Požadavek zhotovitele na změnu č. ZL021-ochrana revizní šachty u přejezdu

Projekt: KARLOVY VARY, CYKLOTRASA B4 A KŘÍŽOVATKA UL. ZÁPADNÍ A ŠUMAVSKÁ

SO 101 – Komunikace a zpevněné plochy
MK01 – Místní komunikace

Ochrana revizní šachty v přejezdu

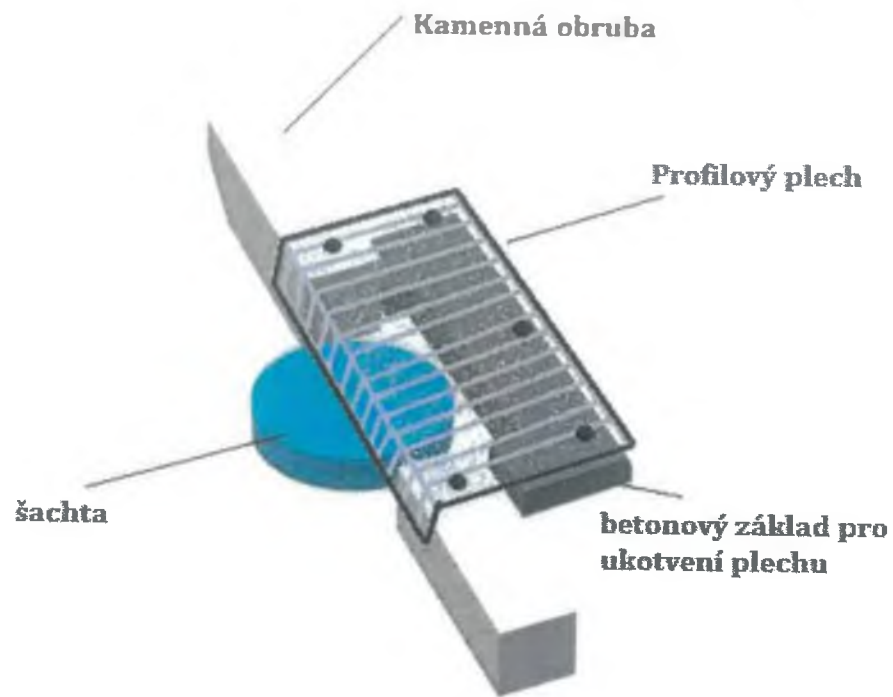
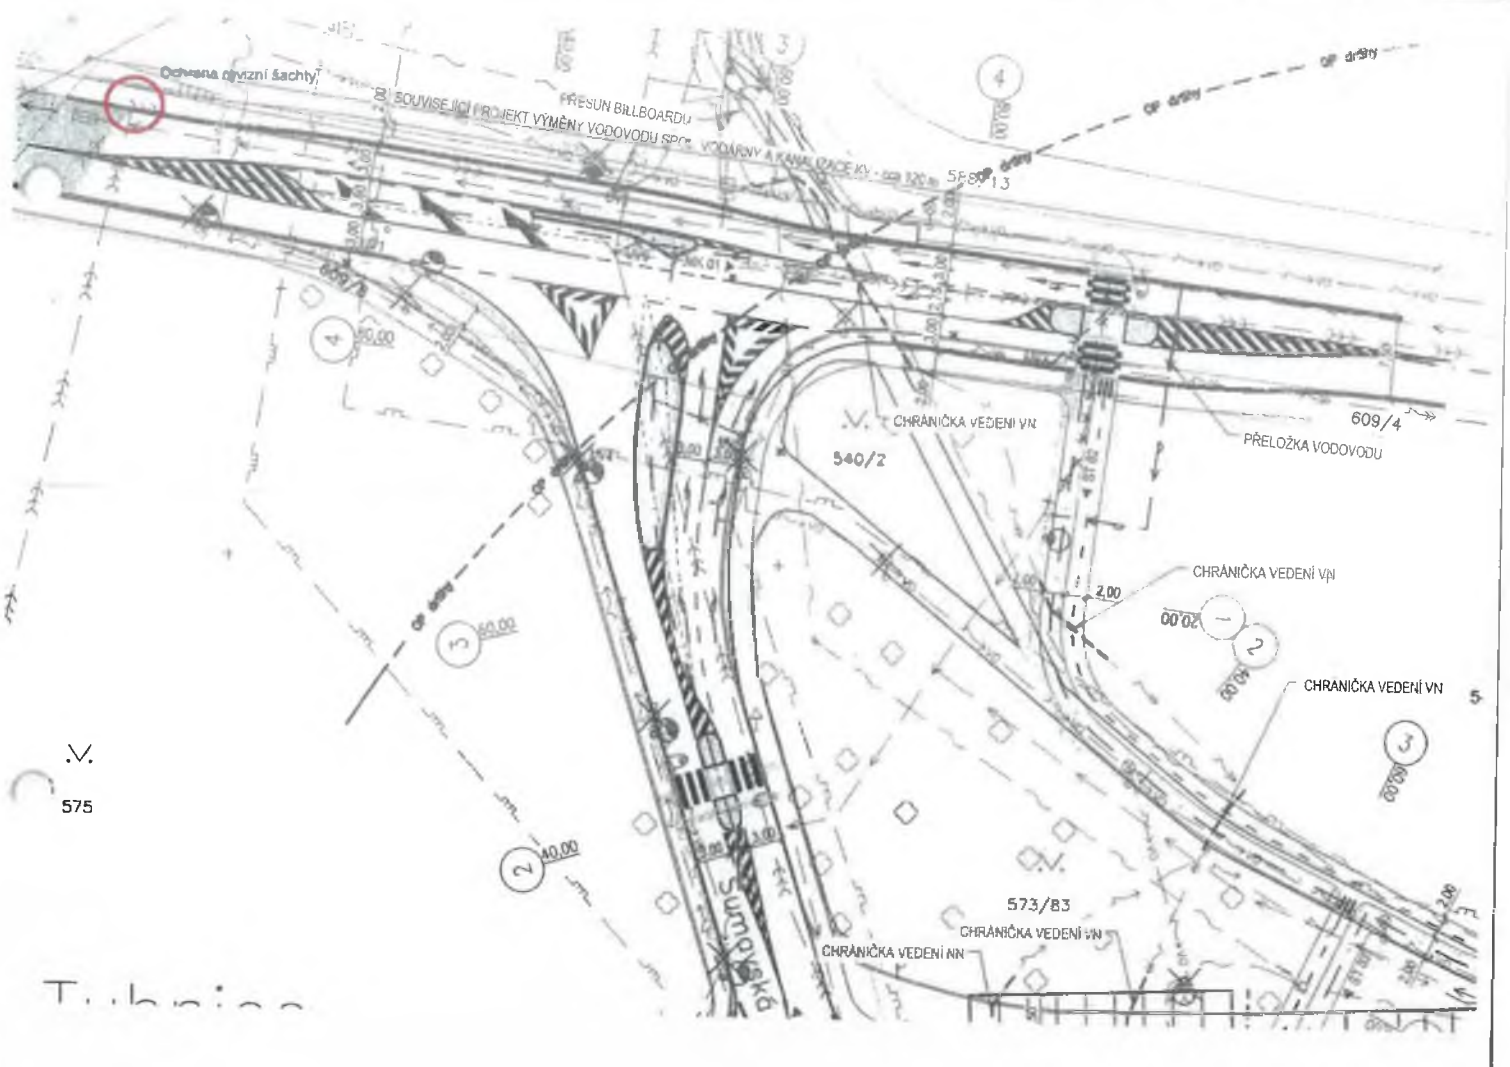
Ochrana šachty odnímatelným profilovým plechem v úrovni zámkové dlažby s 12 cm ohybem na úroveň poklopu.
Plech bude kotven šrouby na chemickou kotvu do betonového základu a kamenné obruby.

Jedná se o změnu vyvolanou požadavky třetí strany VODAKVA v průběhu realizace stavby.

Šachta se nachází v trase silničního obrubníku.
Změna je evidována dle § 222 odst. 4 zákona č. 134/2016 Sb., o zadávání veřejných zakázek.

ZL 22
žulový zářiv - posun chodníku MK 01

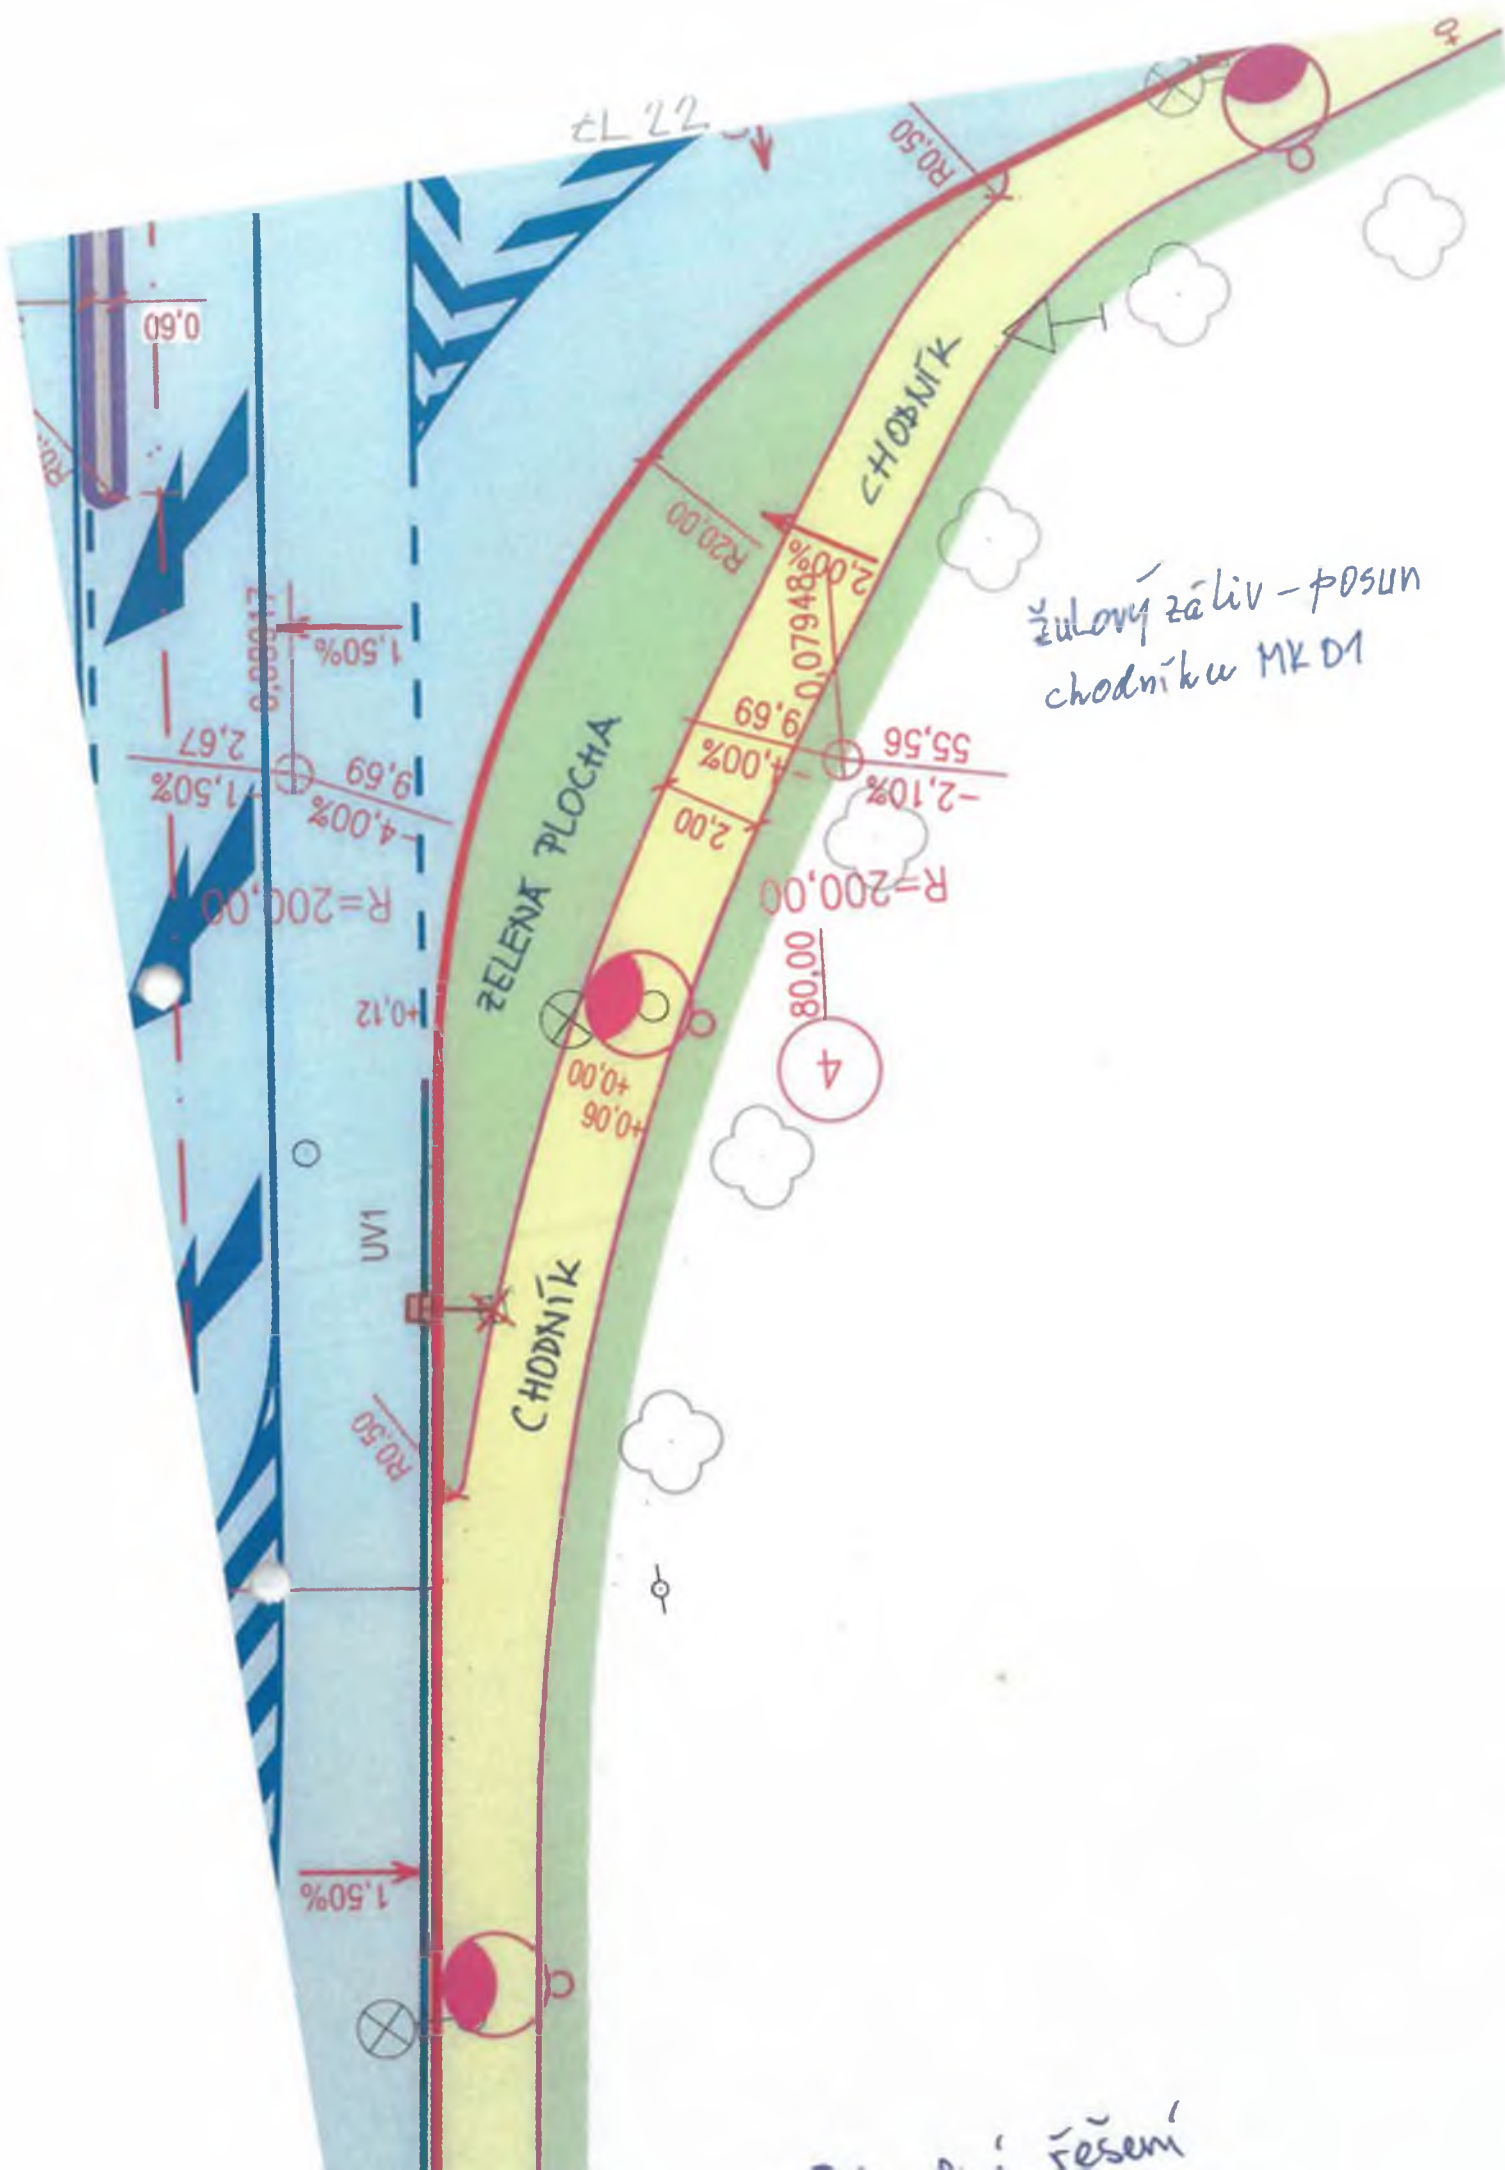
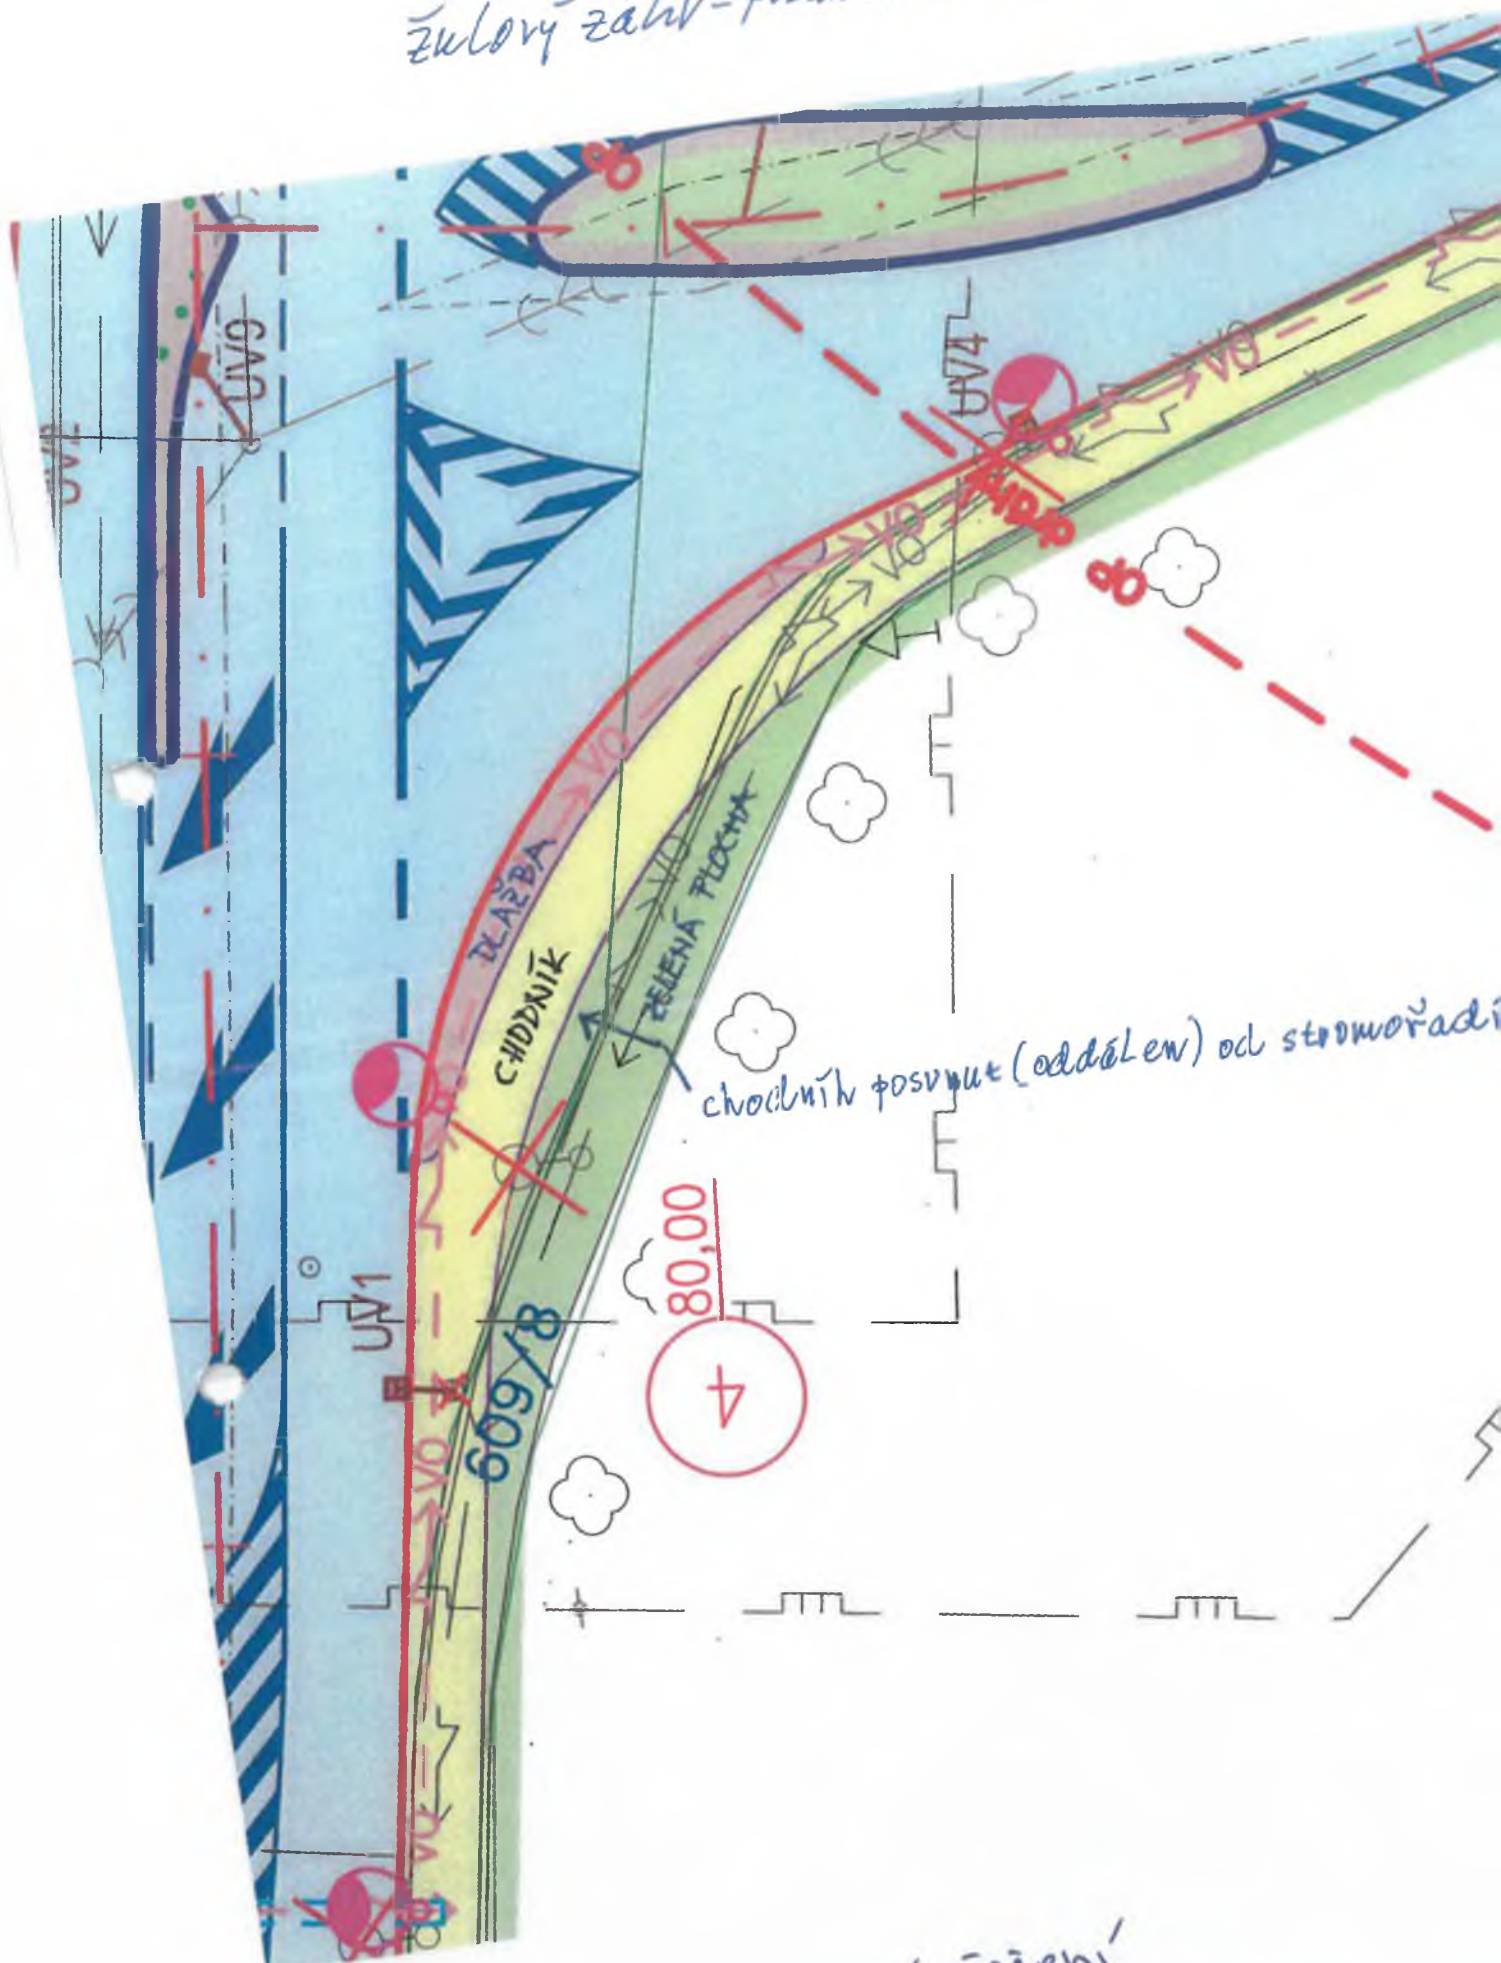
Nově budovaný chodník měl být polohově v místě stávajícího chodníku.

Z důvodu montáže nových stožárů VO v blízkosti vzrostlých stromů, bude chodník polohově posunut směrem ke komunikaci pro zamezení narušení kořenových balů.
